Vysvětlení zadávací dokumentace k veřejné zakázce: „Modernizace plynové teplovodní kotelny ulice Vančurova Lanškroun“

poskytujeme vysvětlení zadávací dokumentace k výše zmíněné zakázce zadavatele Městský bytový podnik Lanškroun, s. r. o.

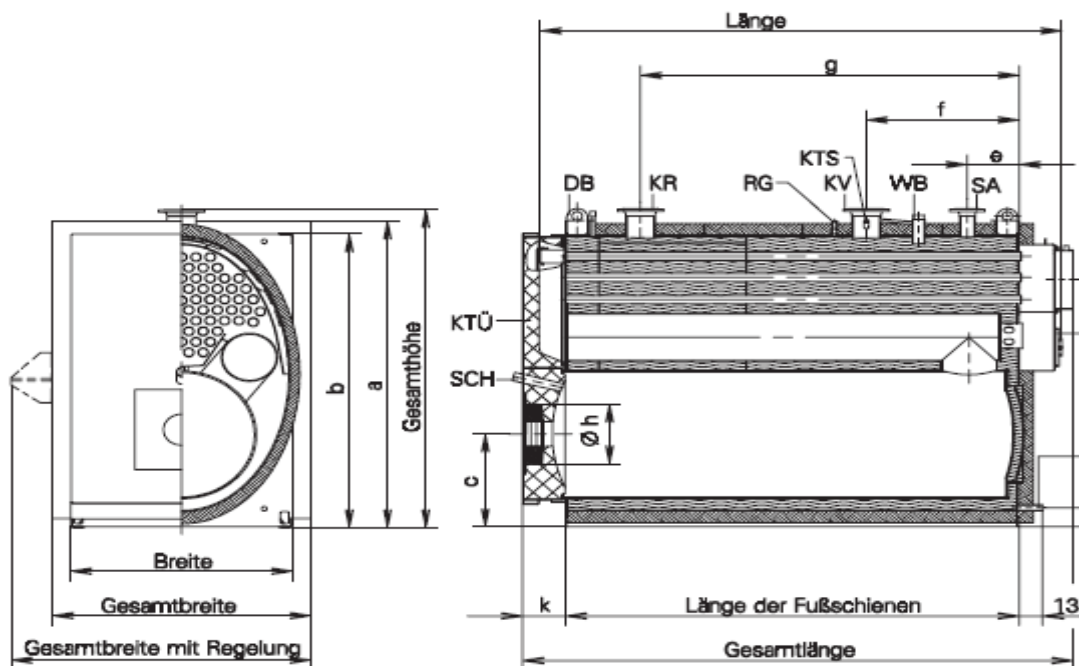
Dotaz č. 1.:

Ve vysvětlení z 24.11.2020, dotaz a odpověď č. 1, bylo odpovězeno, že šrot předá zhotovitel objednateli na určeném místě. Prosíme o stanovení toho, v jaké podobě bude vytříděný šrot předáván. Vycházíme ze správného předpokladu, že u trubek postačuje odstranění tepelné izolace z potrubí, a že kotle a hořáky budou předány jako buď jako kompletní nedemontovaný kus nebo rozdělený na díly, pokud to technologie demontáže bude vyžadovat? Dále prosíme o definici předacího místa, tj. potvrzení, že předacím místem bude plocha bezprostředně u montážního otvoru kotelny. Pro čl. I., odst. 11 navrhuje žádáme upravit smluvní ustanovení následovně: 11) Smluvní strany se dohodly na tom, že demontovaný kotel a hořáky předá zhotovitel objednateli na veřejném prostranství před montážním otvorem kotelny, a to buď v kompletním stavu nebo v rozřezaném stavu (dle uvážení zhotovitele s ohledem na technologii demontáže a vystěhování). Ostatní kovový materiál bude zbaven tepelné izolace a předán objednateli na shodném místě. Odvoz a zpeněžení kotlů, hořáků a železného šrotu přísluší objednateli.

Odpověď č. 1.:

Upraveno.
